Dateiname: Z9_mega_bm.sch	
		Revision: 1.0	
Maße ohne Toleranzangabe	Datum / Name	Benennung	
	Bearb. 04.07.2016 Zander	Z9001/KC87 - MEGA-FLASH-RAM-ROM-Modul Originalschaltung eines Erprobungsmusters	
Längenmaße	Gepr. digitalisiert		
Rundungshalbmesser	Norm		
Winkelmaße	QS		
Klass.-Nr.	Typ MEGA-Modul	Zeichnungs-Nr.	Blatt 1 von 1 PROTEL
	Variantenstückliste	Ers. f.

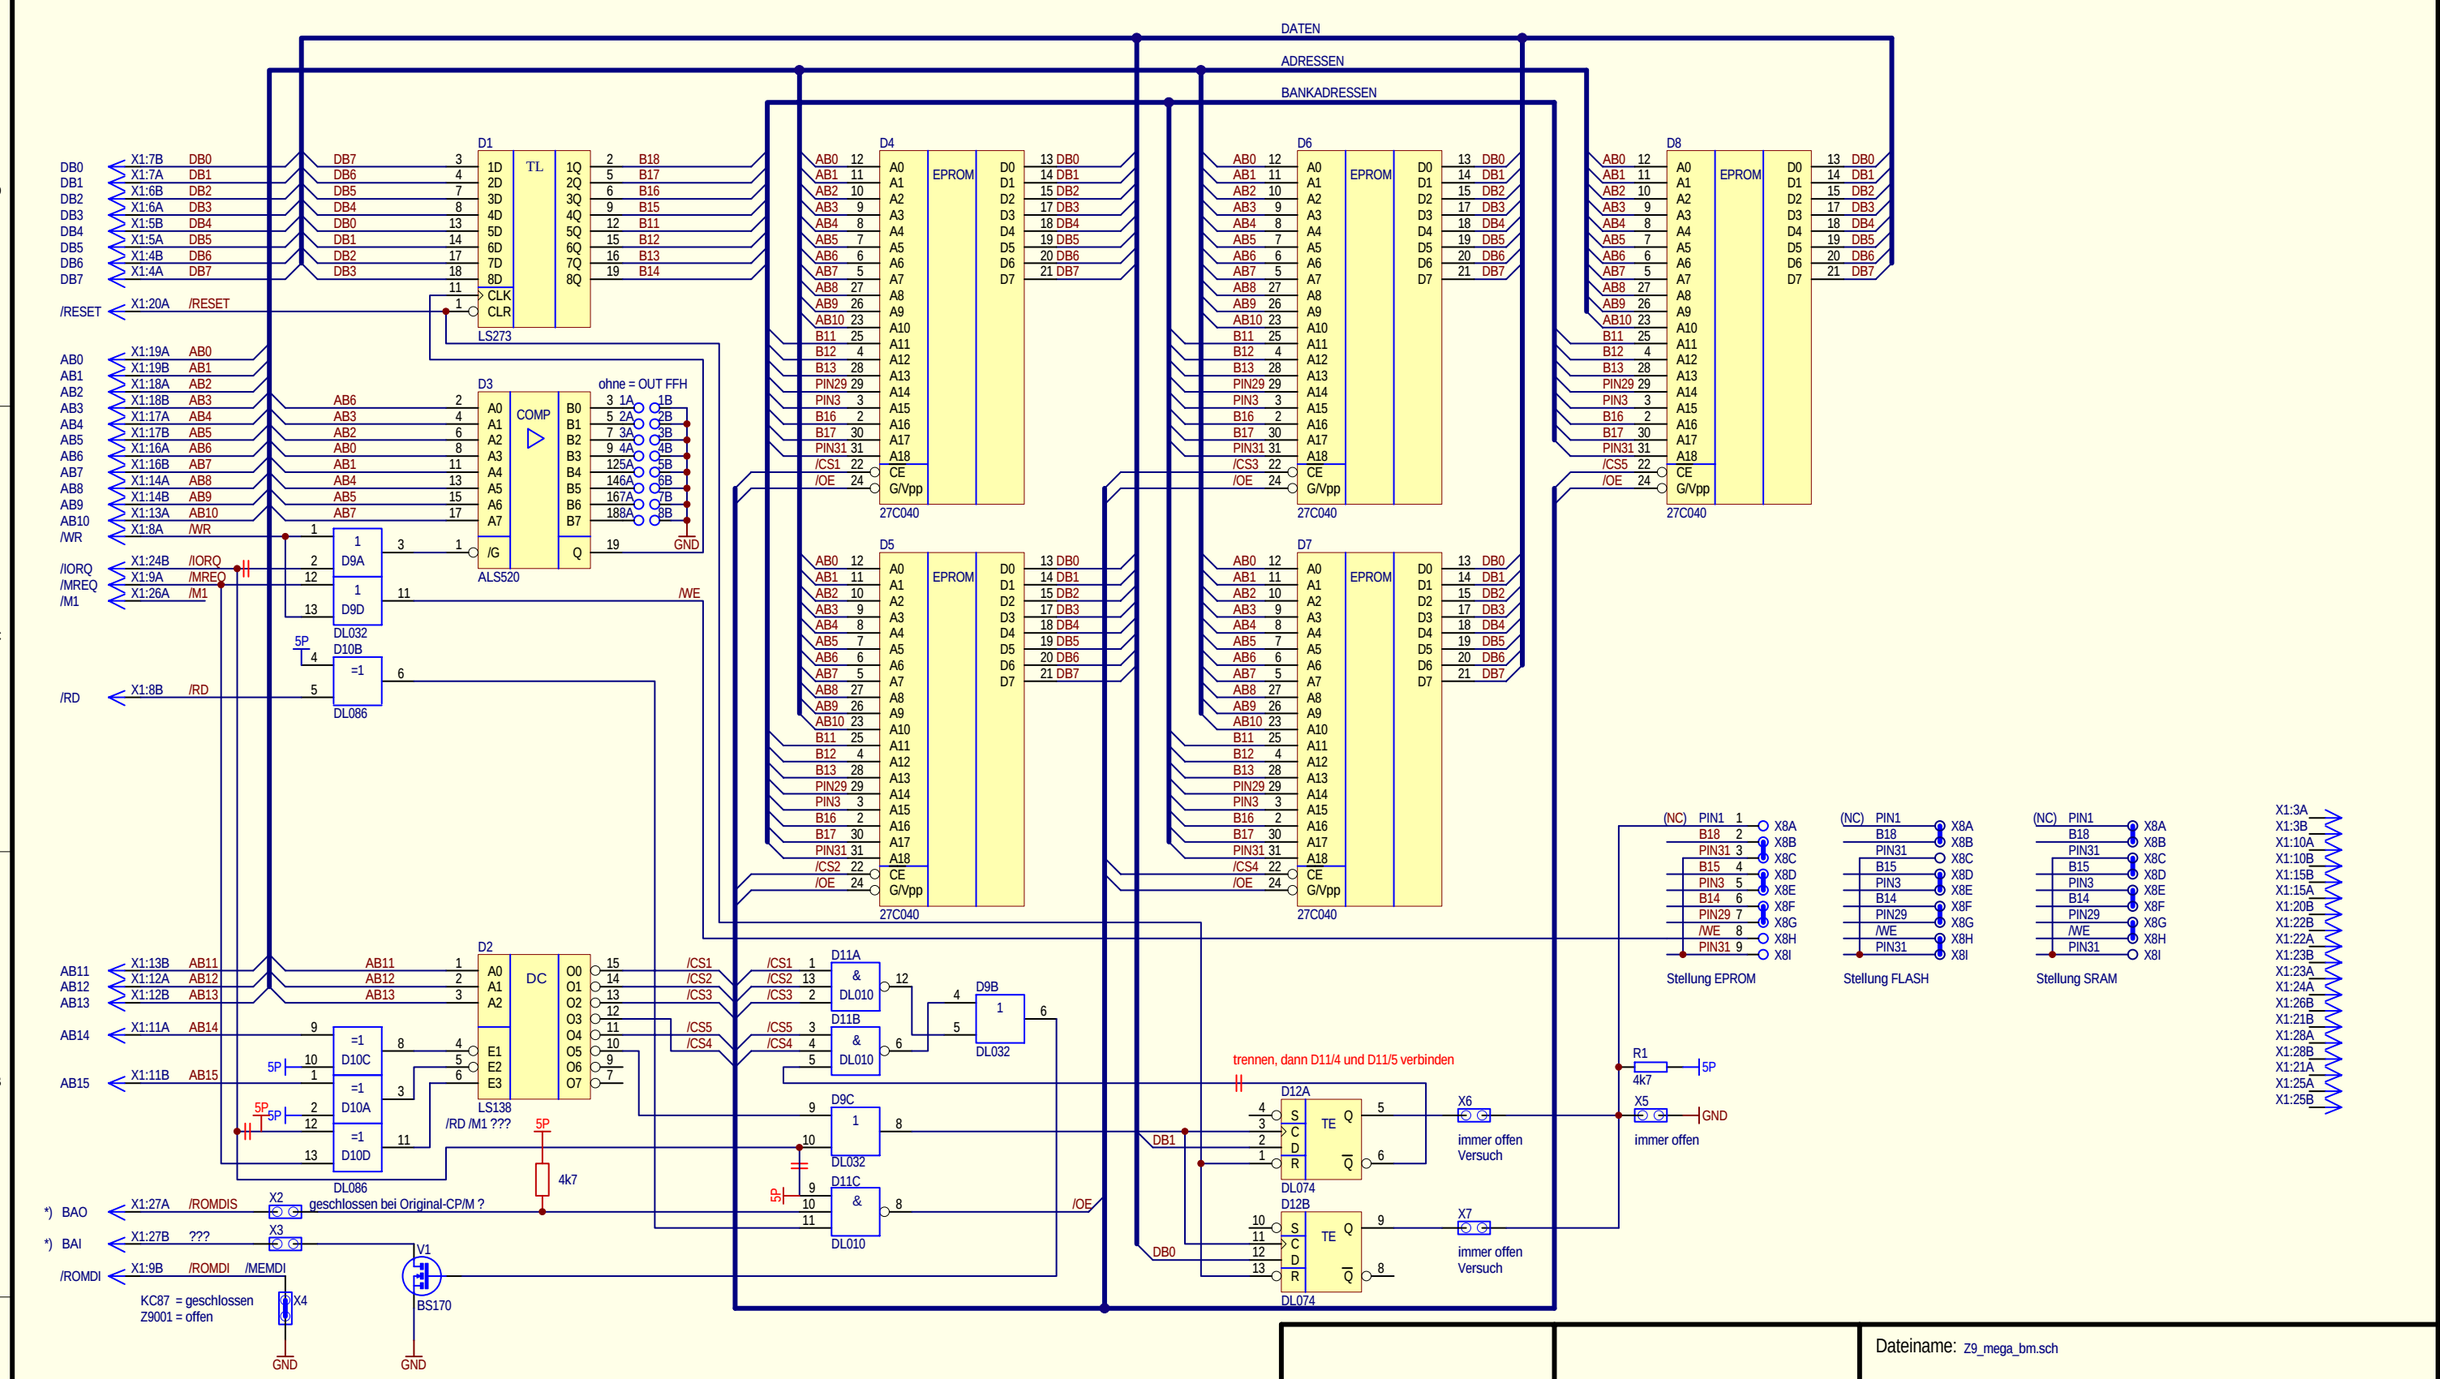
Änderungen rot gezeichnet.

Trennungen:
D10/12, D11/5, D11/9

Verbindungen:
D10/12 -> 5P, D11/4 -> D11/5, D11/9 -> 5P, D11/10 über R=4k7 an 5P

neue Bauteile:
Widerstand 4k7 und DL020/DL000 (LS20/LS00)

*) Hinweise:
H an D12/10+4 fehlt
Der Modul ist nicht abschaltbar. Für die Arbeit mit dem Original-CP/M kann über den Kontakt X1:27A der Notpatch zur Freigabe des Adreßbereiches C000H-E7FFH genutzt werden. Dazu ist auf den 64K-RAM-Modulen eine entsprechende Verbindung herzustellen.
X3 sollte wohl mal an X1:9B gehen (dyn. /ROMDI). Für eine korrekte Funktion ist D11/10 über einen 4k7-Widerstand 5P anzulegen.
